Aménagements cyclables des Boulevards du Vigenal et des Arcades

20 octobre 2009

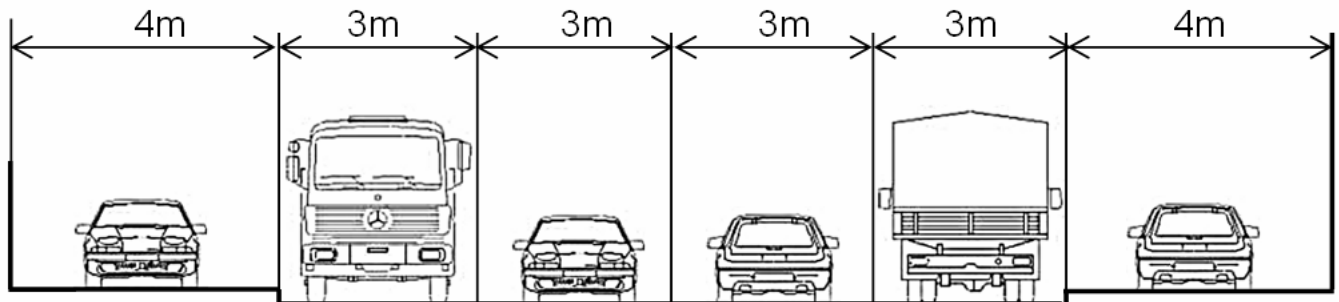
Le boulevard du Vigenal a une largeur moyenne de 20 m de façade à façade. Actuellement l'aménagement typique est constitué d'une 2x2 voies (12 m) longée par deux trottoirs de 4 m. Les deux voies de circulation font en moyenne 3 m de large, ce qui est étroit pour les bus et trop large pour les voitures. Les bus sont donc ralentis et les voitures sont encouragées à dépasser la limitation de 50 km/h.

Les trottoirs bien qu'interdits au stationnement sont constamment occupés par des dizaines de voitures qui rendent difficile voire impossible la circulation des piétons, des poussettes et des fauteuils.

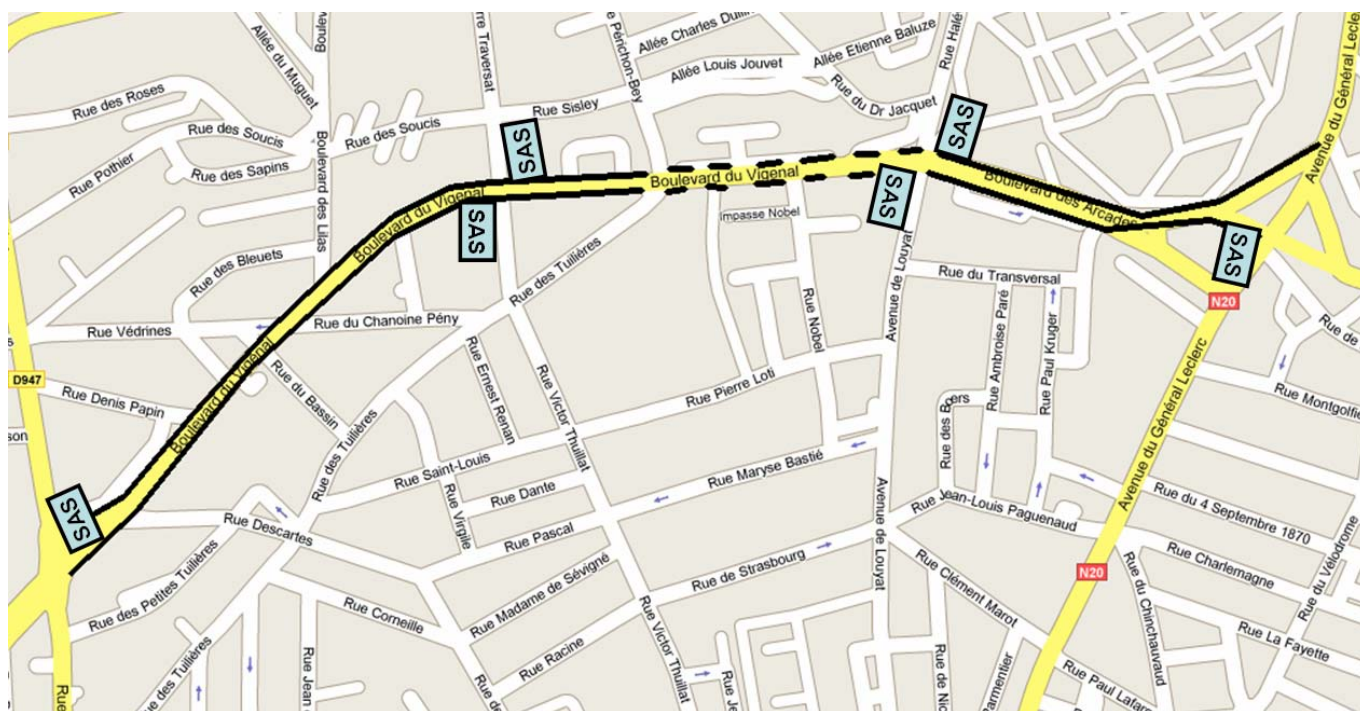
L'association Véli Vélo demande donc deux bandes cyclables, sur la route, de 1m50 de large, de chaque côté du boulevard comme représentée sur l'image ci-dessous :

La voie de 3m50 doit permettre aux bus de rouler plus facilement et de ne pas serrer la bande cyclable. La voie de 2m50 est volontairement rétrécie pour les voitures qui doublent afin de modérer leur vitesse. La bande cyclable fera donc 1m50 hors marquage. Le trottoir de 2m50 permet la circulation des piétons, des poussettes et des fauteuils. Ce tracé comprendra à chaque feu de carrefour des sas à vélos d'au moins 2 mètres de long directement accessibles par la bande cyclable.

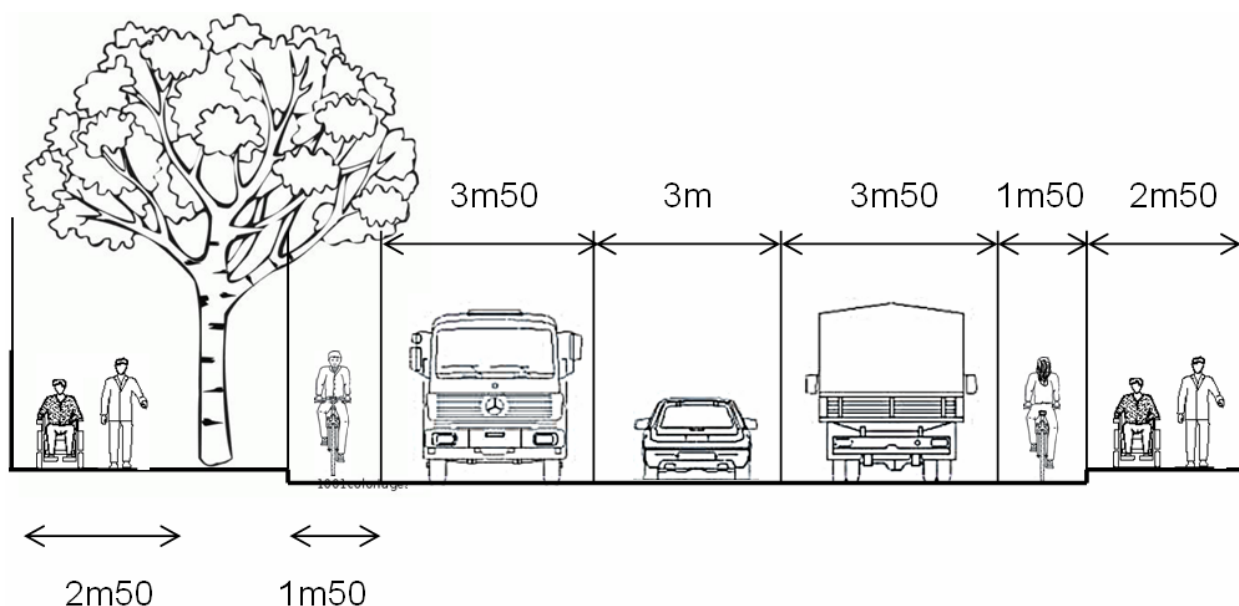
Sur toute cette partie, l'association Véli Vélo, propose de conserver 3 voies voitures et de transformer la quatrième voie en deux bandes cyclables de chaque côté du boulevard comme représenté sur le plan de coupe ci-après :

Photo 12 : angle de la rue de Louyat

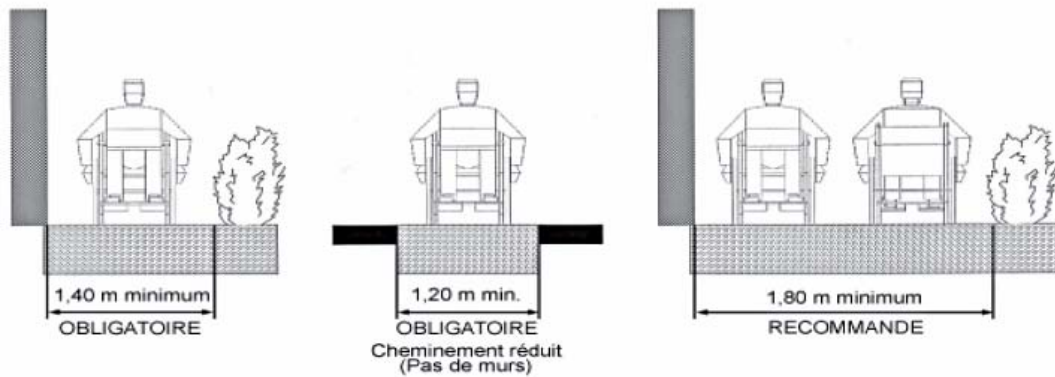
Les travaux déjà réalisés à l'angle de la rue de Louyat présentent un trottoir de 90 cm contre une voie pour les voitures de 11 m 30.

Cette largeur de trottoir ne respecte pas le décret n°2006-1658 du 21 décembre 2006. (voir l'extrait ci-dessous)

En conséquence, les travaux déjà entrepris sont illégaux et doivent être repris.

En cheminement courant, le dévers est inférieur ou égal à 2 %. La largeur minimale du cheminement est de 1,40 mètre libre de mobilier ou de tout autre obstacle éventuel. Cette largeur peut toutefois être réduite à 1,20 mètre en l'absence de mur ou d'obstacle de part et d'autre du cheminement.. »
